| 島根原子力発電所第2号機 審査資料 | |
| 資料番号 | NS2-他-067改04 |

島根原子力発電所第2号機

工事計画認可申請（補正）に係る論点整理について

図3 温度評価結果

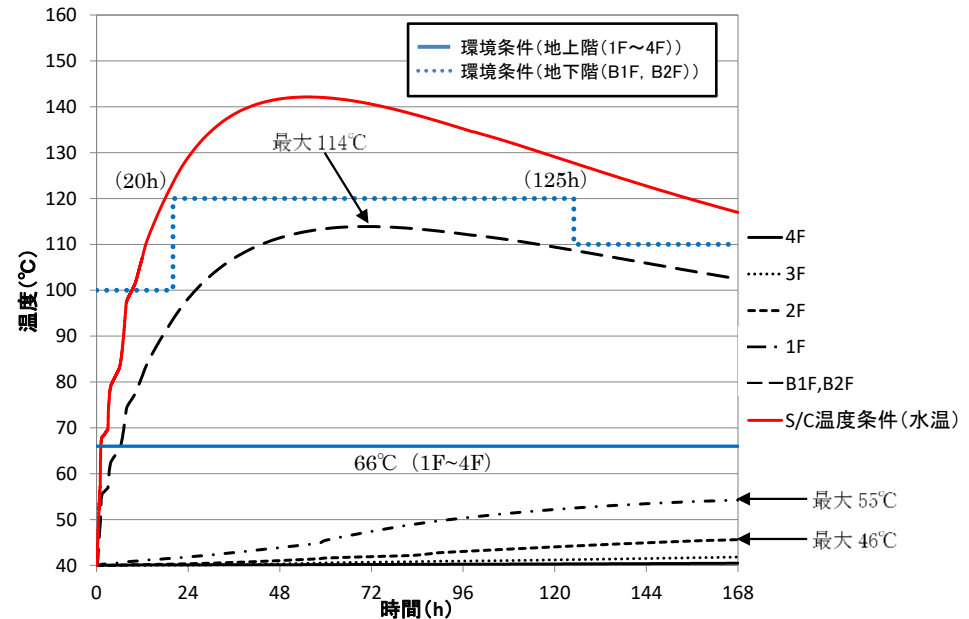
非常用ガス処理系吸込口の位置変更後の吸込空気の温度評価について、吸込口の位置変更が設置変更許可からの変更点であることを踏まえ、健全性に関する説明書の中で位置変更後の吸込空気の温度が非常用ガス処理系の設計温度を超えないことを詳細に説明すること。

- 原子炉棟内の環境条件設定では、原子炉棟地上階について、図3に示す温度評価結果を包絡する条件として一律66℃と設定しており、原子炉棟地上階 (2階) へ吸込口位置を変更することとしている非常用ガス処理系について、設計温度 (66℃) を超える空気を吸引することはない。
- なお、温度評価では、非常用ガス処理系が起動していない無換気状態の条件で温度評価しているが、非常用ガス処理系を起動した場合、非常用ガス処理系により原子炉棟内から排出された空気に相当する量の外気が原子炉棟内にインリークし、この外気により冷却され、環境温度は低下傾向となることから、非常用ガス処理系起動に伴う環境条件への影響はない。
